**Verslag huishoudelijke elektrische installatie op laagspanning en zeer lage spanning****Algemeen:**

Referentie: 003-20260907-01	Datum controle: 07/09/2026
Keurder: 003

Eigenaar: Onbekend	EAN-code: 541448820069960510
Adres installatie: Hermes Van Wynghenestraat 29, 9600 - Ronse	Nummer teller(s): 1SAG1105441325
Distributienetbeheerder installatie: Fluvius	
Datum uitvoering installatie:	☒ Vóór 01/10/1981 ☐ Tussen 01/10/1981 en 01/06/2020 ☐ Vanaf 01/06/2020
Type:	☒ Wooneenheid ☐ Niet-huishoudelijk ☐ PV ☐ Batterij ☐ Laadpaal

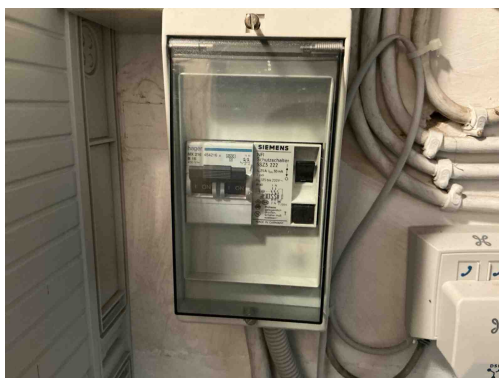
B15 - De (bijkomende) differentieelstroominrichting(en) kan/kunnen overbelast worden door de toegenomen stroom in de installatie (Boek 1: 4.4.1.1).

Opmerking: Voeding 40A nominale Hoofddiff 25A

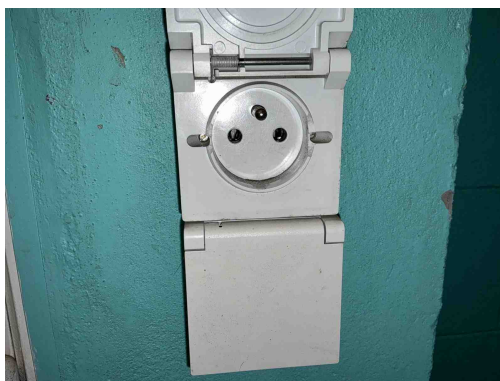
D24 - De differentieelstroombeschermingsinrichtingen die worden geplaatst in huishoudelijke installaties dienen tenminste van het type A te zijn (Boek 1: 5.3.5.3).

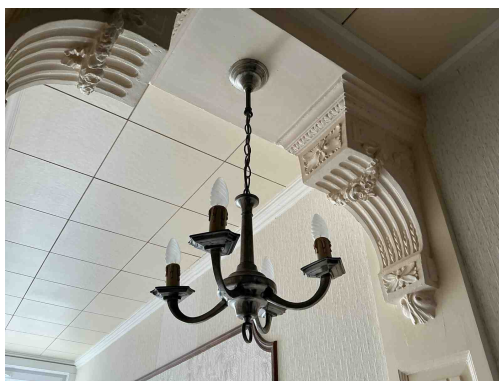
T11 - De contactdozen waarvan de toegekende stroomsterkte maximaal 16A en de toegekende spanning maximaal 250V bedraagt en niet bedoeld zijn voor de voeding van een of meerdere verbruikstoestellen voor een specifiek doel en niet geplaatst zijn in of op schakel- en verdeelborden, beschikken niet of IPXX-D (incl. gemeenschappelijke delen residentieel geheel) (Boek 1: 4.2.2.3/5.3.5.2).

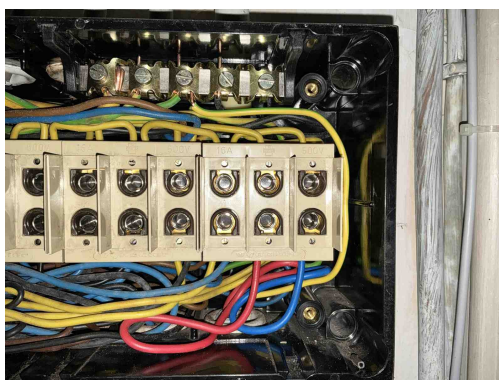
T23 - Het elektrisch materiaal is beschadigd. (Boek 1: 1.4.1.3).

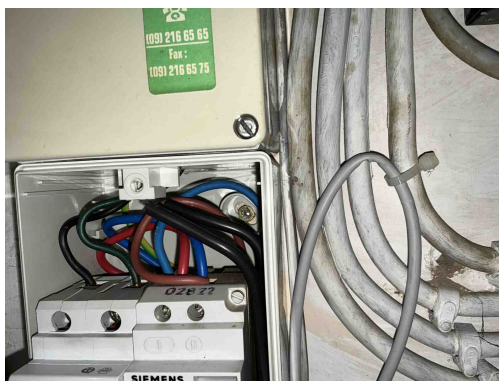
Klasse 0 toestel verboden

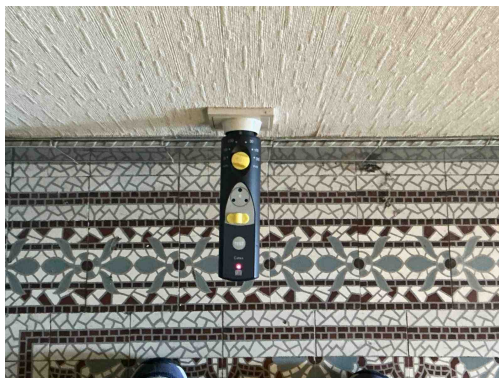
T21 - Het elektrisch materieel is niet geplaatst volgens de voorschriften van de fabrikant/ regels van goed vakmanschap . (Boek 1: 1.4.1.3)

Opmerking: Ophangvijzen bord niet afgedekt

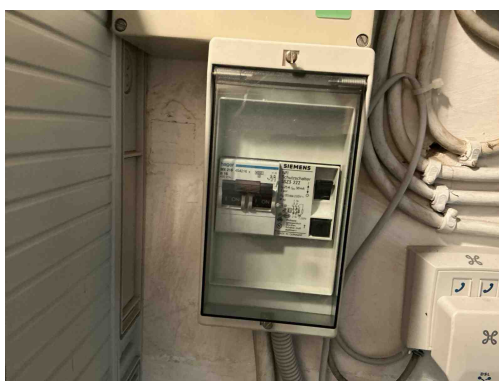
T12 - De contactdozen bezitten geen aangesloten aardingscontact (Boek 1: 4.2.2.3/5.3.5.2).

Opmerking: Meerdere in de woning
